## ***Odpowiedzi na pytania otrzymane w ramach postępowania nr 1/0782/2019.***

### Answers to questions received as part of proceedings no. 1/0782 / 2019

The tender process is related to the project entitled "Demonstrative technology for cleaning flue gas from DL2 sinter belt in ArcelorMittal Poland S.A., Unit in Dąbrowa Górnicza, meeting the requirements specified in Best Available Techniques (BAT) for the production of iron and steel" co-financed under sub-measure 1.1.1 of the Smart Growth Operational Programme 2014-2020 from the funds of the European Regional Development Fund.

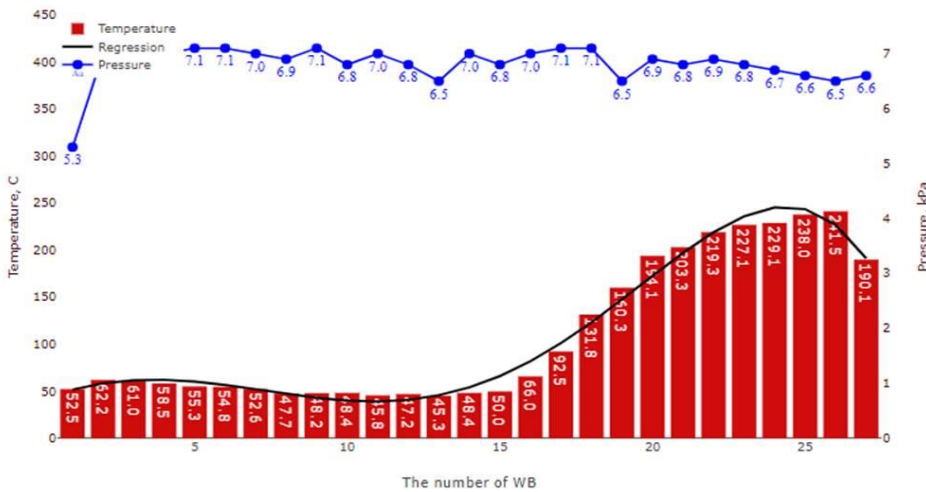
*Zwracamy się z prośbą o podanie profilu temperatur w przekroju wzdłużnym na taśmie spiekalniczej*

We are kindly asking to submit a temperature profile in longitudinal section of the sinterbelt

„W załączeniu profil temperatury w przekroju podłużnym taśmy spiekalniczej.

Należy pamiętać, że jest to tylko przykład, a profil temperatury i ciśnienia zmienia się każdego dnia przy różnych surowcach, różnych warunkach procesu i różnych ciśnieniach (z powstrzymaniem nieszczelności lub z nowym przyszłym nowym wentylatorem) ”.

“ Please see the temperature profile in longitudinal section of the sinter belt.

Please note this is only example and the temperature and pressure profile changes every day with different raw material , different process condition and different suction pressure (with leakage arrest or with new future new fan)”.
